# CAAC 适 航 指 令

编号: CAD2013-MULT-12R7

一. 标题: 测试和更换吊钩

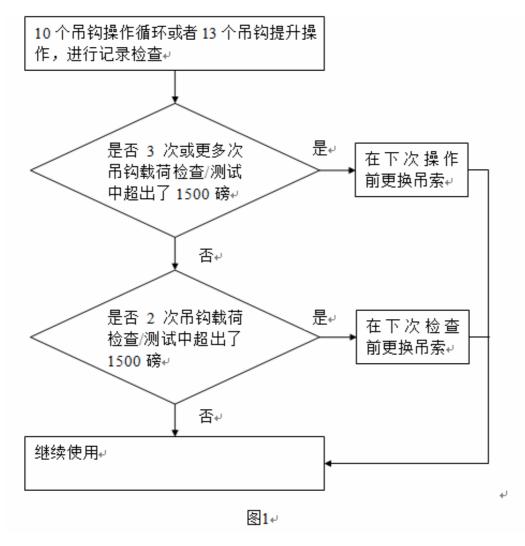
吊钩的件号 (P/N); 如果安装了列在本适航指令表1中件号的Goodrich 吊钩,则进行记录的检查以确定: 在之前的吊钩载荷检查/测试中,吊索是否进行了680公斤 (1500磅)或以上载荷测试 (5次拉起的平均值)。如果在3次或更多次吊钩载荷检查/测试中超出了该最低载荷限制,则在下次吊钩操作之前,用可用吊索更换受影响的吊索。如果在2次吊钩载荷检查/测试中超出了该载荷限制,则在下次吊钩检查/测试前,用可用吊索更换受影响的吊索。对于更换吊索,参见本适航指令图1的流程。
